大飯発電所3、4号機の設置変更 に係る審査における主な論点

1. 加圧器逃がし弁の開操作の確実性
2. イグナイタの信頼性向上
3. 溶融炉心落下後における原子炉格納容器の閉
じ込め機能への影響

原子力規制委員会

【炉心損傷事象時のパラメータ挙動イメージ】

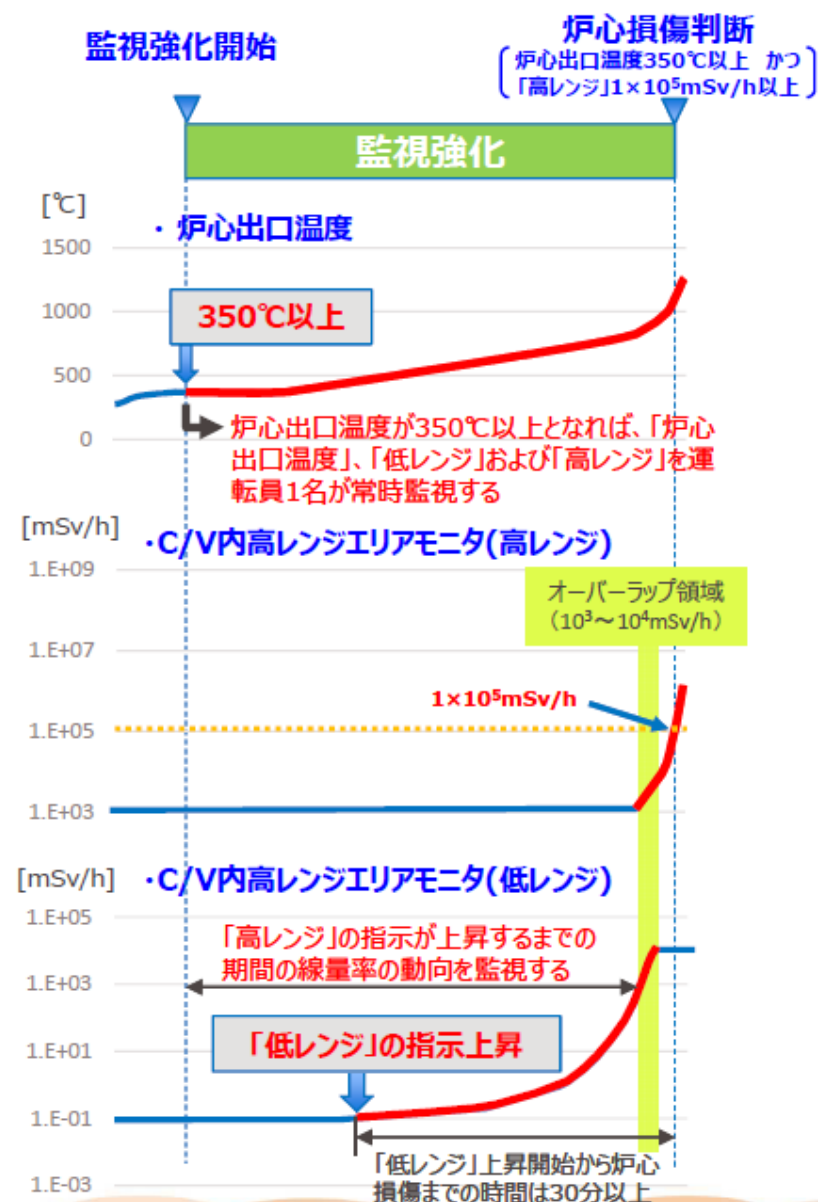
炉心損傷判断を確実に実施するための対応

加圧器逃がし弁による1次冷却系強制減圧操作を開始する基準である炉心損傷判断を確実に実施するため、以下のとおり、炉心損傷兆候の監視強化を行う。

改善前	改善後
①監視強化開始基準：なし SBO+2次冷却系除熱機能喪失時に、炉心損傷判断の可能性を意識し、パラメータの監視を行うが、手順書に明確な監視強化の開始基準がなかった。 ②監視パラメータ ・炉心出口温度 ・C/V内高レンジエリアモニタ（高レンジ）	①監視強化開始基準：【新たに設定（SBO+2次冷却系除熱機能喪失時）】 ・炉心出口温度350℃以上 - または ・C/V内高レンジエリアモニタ（低レンジ）の指示上昇 ②監視強化中の監視パラメータ ・炉心出口温度 ・C/V内高レンジエリアモニタ（高レンジ） ・C/V内高レンジエリアモニタ（低レンジ）【追加設定】

①監視強化開始基準の明確化

具体的な監視強化開始基準として、

a. 炉心出口温度 (350℃以上)

または、

b. C/V内高レンジエリアモニタ (低レンジ) 指示上昇を定める。

②監視強化中の監視パラメータの充実

- ・炉心出口温度
- ・C/V内高レンジエリアモニタ (高レンジ)
- ・C/V内高レンジエリアモニタ (低レンジ) 【追加】

C/V内高レンジエリアモニタ（低レンジ）概略構成図
（C/V内高レンジエリアモニタ（高レンジ）も同様）

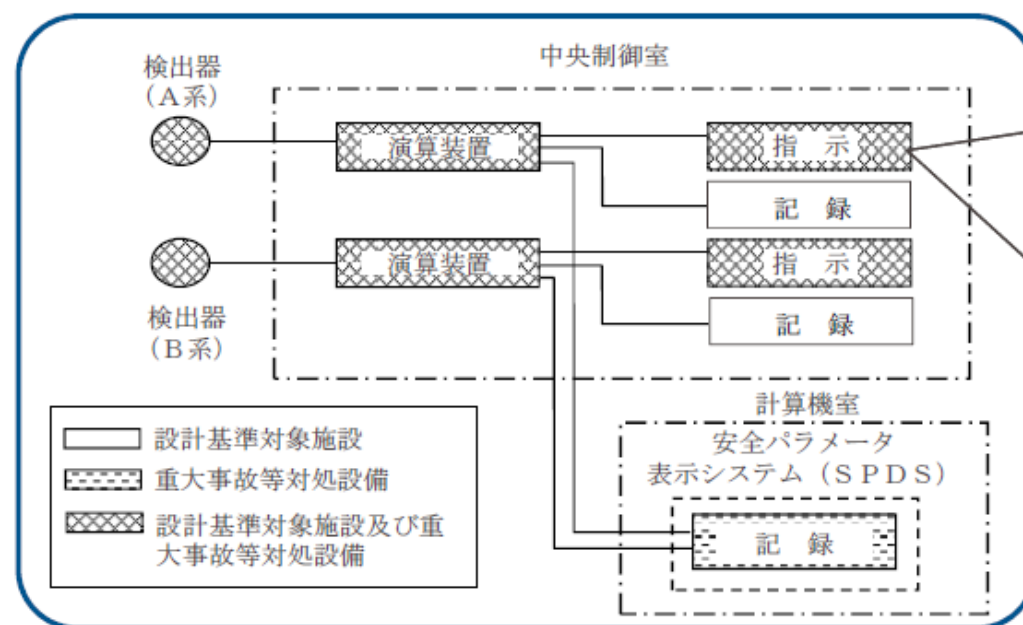
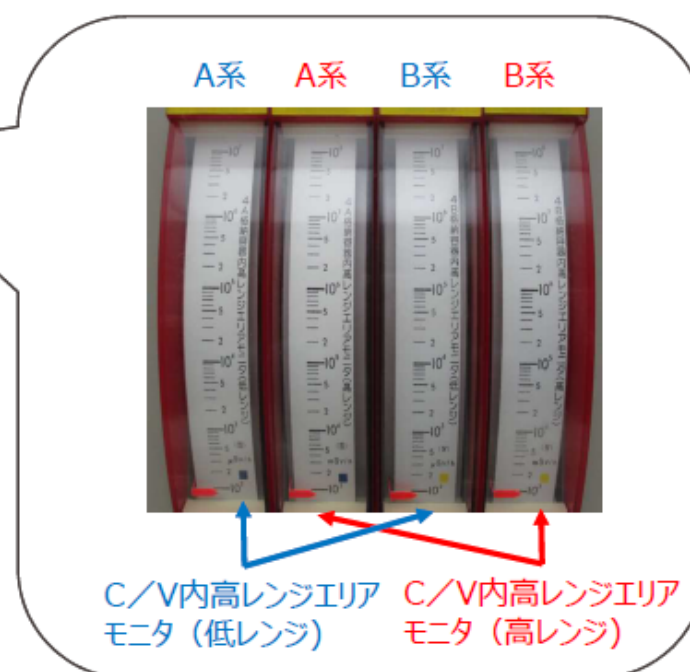
C/V内高レンジエリアモニタ（低レンジ）の信頼性について

C/V内高レンジエリアモニタ(低レンジ)は、C/V内高レンジエリアモニタ(高レンジ)と同様に設計基準対象施設及び重大事故等対処設備であり、耐震性(Sクラス)、耐環境性(PAM仕様)を有しており、安全系電源から給電できる設計としている。

イグナイタ電源設備の信頼性向上対策について（1 / 4）

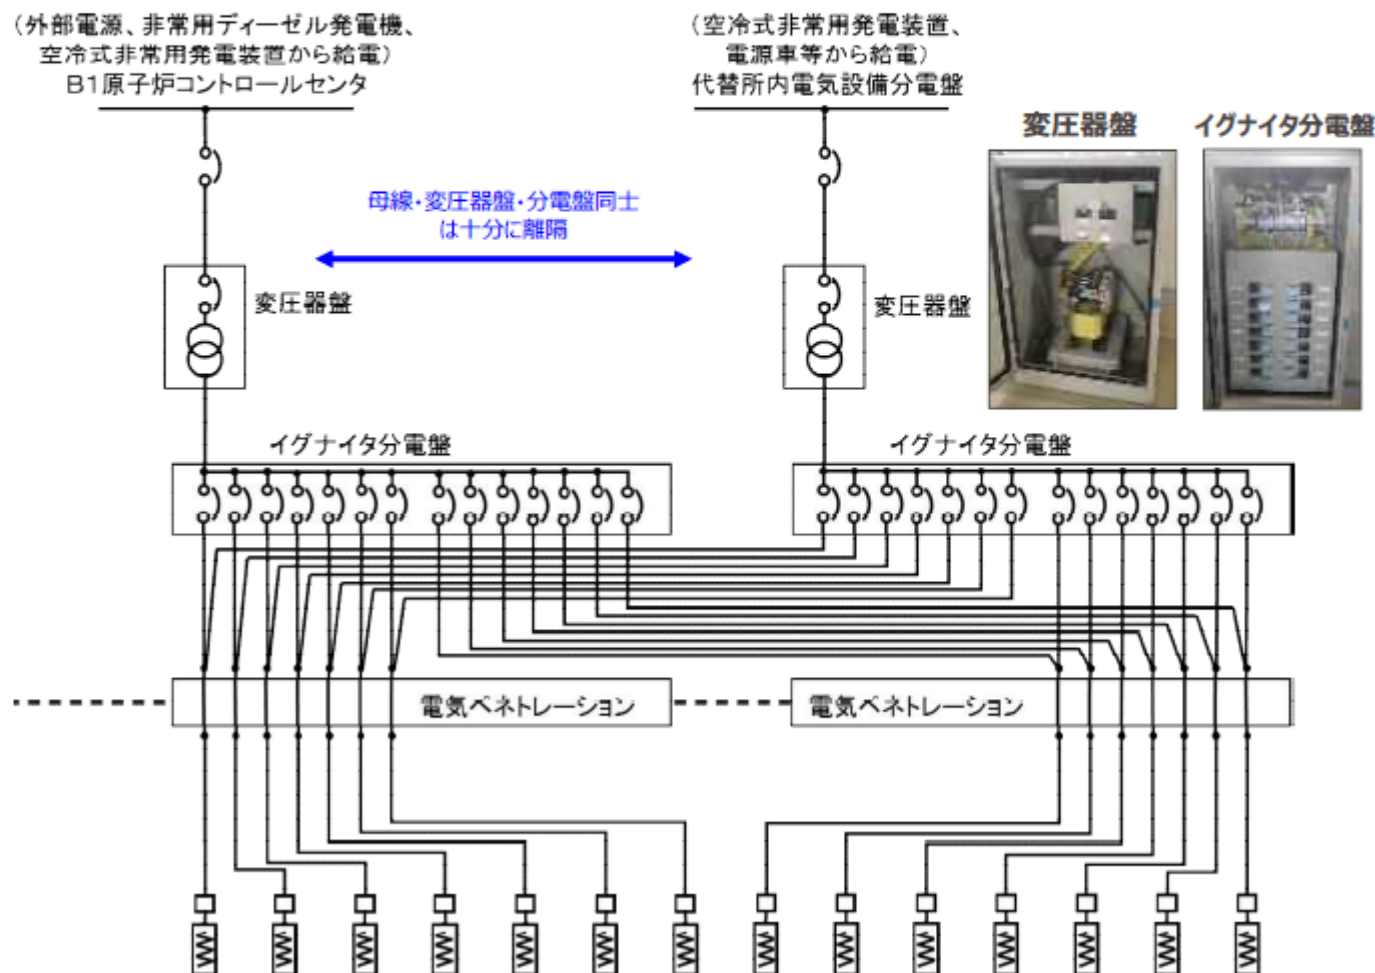
<11月29日審査会合でのコメント>

○イグナイタの信頼性向上対策について、多重性、位置的分散及び独立性を考慮して再度説明すること

電気ペネトレーションの故障も含め、全イグナイタの機能が喪失しないよう、位置的分散を図る系統構成とする。

- 電源からイグナイタ本体まで、単一故障を想定しても、共通要因又は従属要因によって同時に機能が損なわれないように、多重性、独立性、位置的分散を考慮した設計とする。

- 電源は原子炉コントロールセンタからの給電系統とは別に、代替所内電気設備からも給電できる構成。
- 多重性を有する電源、変圧器、分電盤に加え、電路（電気ペネトレーション含む）の位置的分散を図ることにより、イグナイタ全数が機能喪失しない構成。
- 2系統からのケーブル接続を、原子炉格納容器外とすることにより、万一の故障時のメンテナンス性を確保。

【イグナイタ分電盤から上流側で発生した場合】

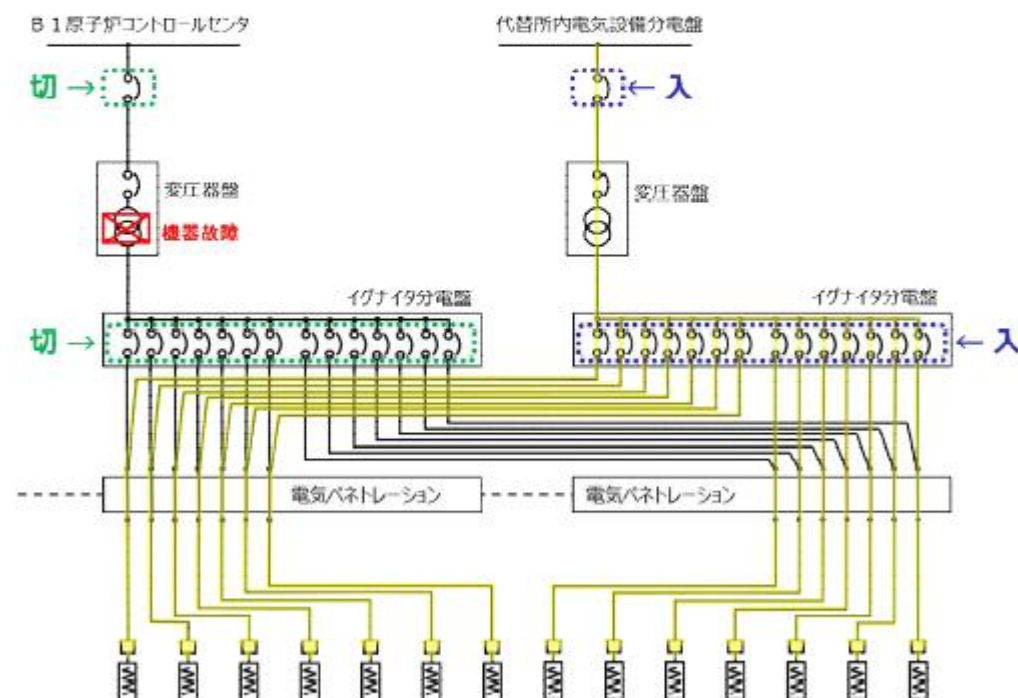
○単体故障を想定した場合の信頼性

ブレーカーを切り替えることにより、代替所内電気設備からの給電が可能

○電路一体故障を想定した場合の信頼性

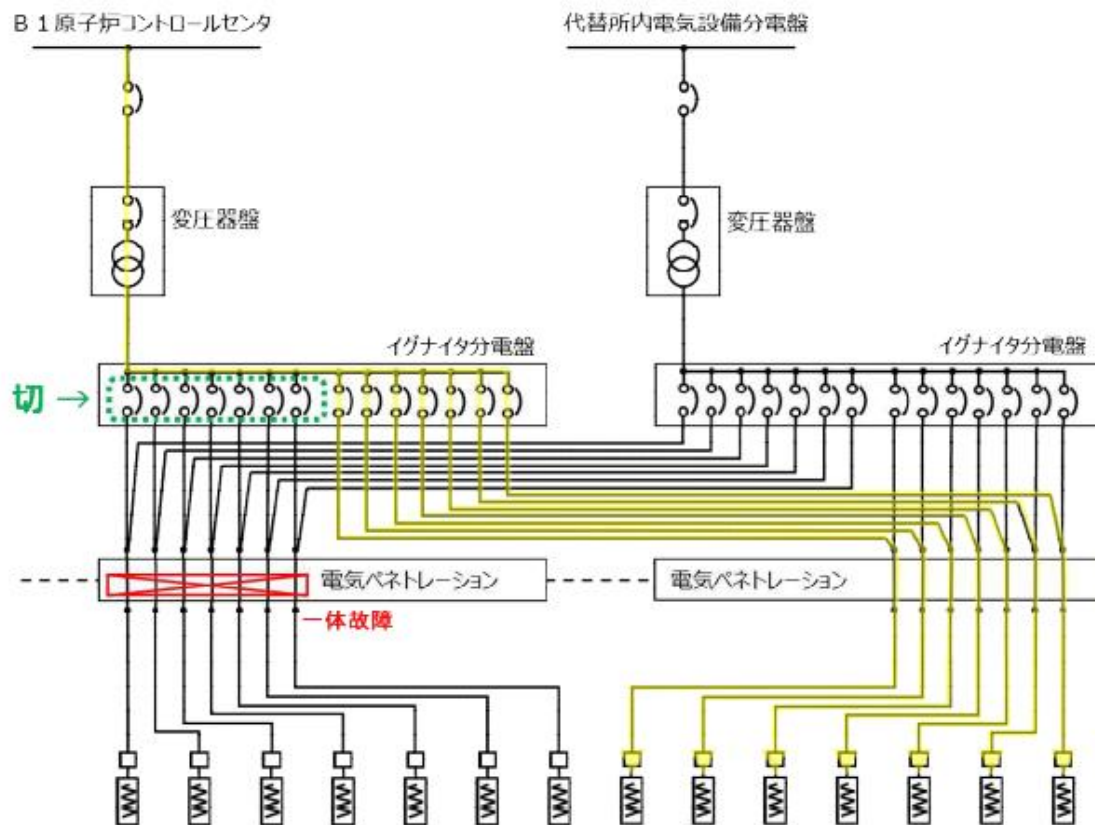
- 電路に想定される故障モードは、ケーブル単体の断線、地絡・短絡であり、一体の故障は考えにくいものの、信頼性向上対策を検討する目的から、一体故障を想定。

イグニタ分電盤から電気ペネトレーションの区間での事故環境下における絶縁性能低下による地絡・短絡、なんらかの外力による破損に伴う断線を想定

- 片側の電路での断線、地絡・短絡を想定した場合でも、他方の電路は継続して使用できるため、イグニタ全数が機能喪失することはない。
- 2系統からのケーブル接続箇所は、原子炉格納容器外であることから、万一の故障時にも補修できる。

プレストレストコンクリート製格納容器(PCCV)
(大飯3, 4号炉)

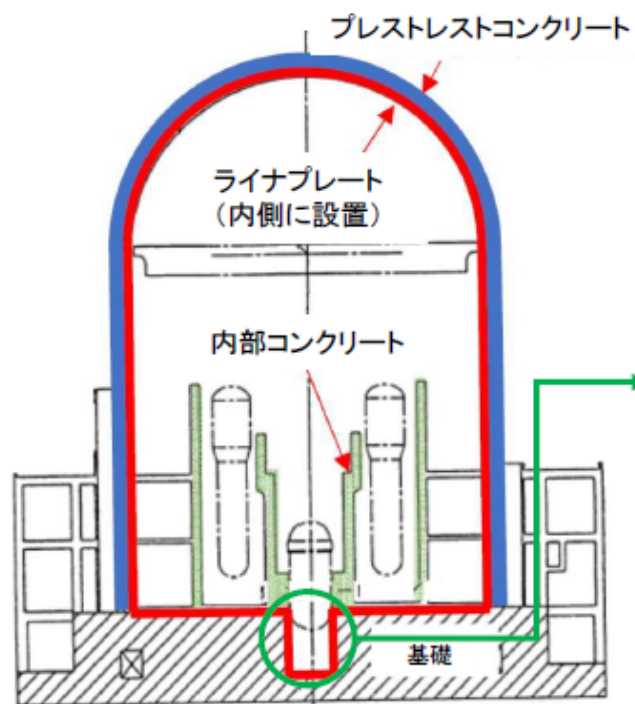
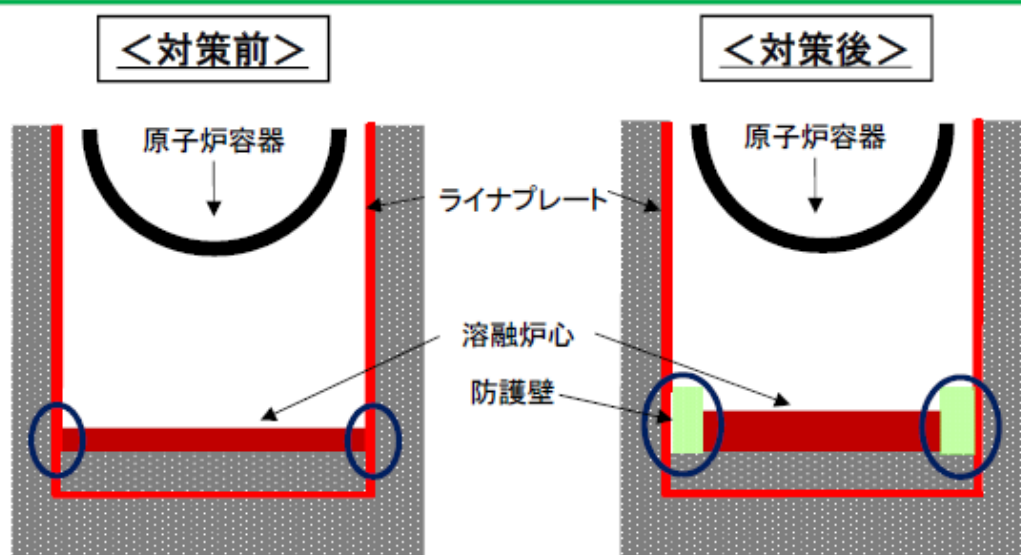
このため、規制委員会は、溶融炉心が原子炉下部キャビティ室内に落下した際に側面ライナプレートに接触する可能性があることから、原子炉格納容器の閉じ込め機能への影響について詳細な説明を求めた。申請者は、原子炉下部キャビティ室に溶融炉心が落下し、側面ライナプレートに接触して破損した場合でも、基礎コンクリート及び基礎コンクリートと鋼材との付着力を考慮すれば連続した隙間が生じることは考え難く、また、外部環境まで到達するような長大な割れが生じることは考え難いこと、仮にリークパスを想定した場合でも、原子炉格納容器からの漏えいは、格納容器破損モード「雰囲気圧力・温度による静的負荷（格納容器過圧破損）」における Cs-137 放出量評価で設定した原子炉格納容器漏えい率（0.16%/日）に対して十分小さいことを示した。

- PCCVの原子炉下部キャビティ側面ライナプレートは、溶融炉心が水中に落下し拡がることにより破損するおそれがあるものの、ライナが破損した場合においても、コンクリートとライナプレートの密着性、外部環境までの到達距離を考慮すると、放射性ガスが外部環境へ放出されることは考え難い。
- さらなる安全性向上の観点から自主的に原子炉下部キャビティ室内に「防護壁」を設置し、側面ライナプレートを覆うことで溶融炉心がライナプレートに接触しない構造とする。
(平成27年7月14日、8月20日の審査会合にてご説明。)

対策前は、溶融炉心が側面ライナプレートに接触する可能性があった。

対策後は、**防護壁の設置**により、**側面ライナプレートに溶融炉心が接触しない構造**となる。
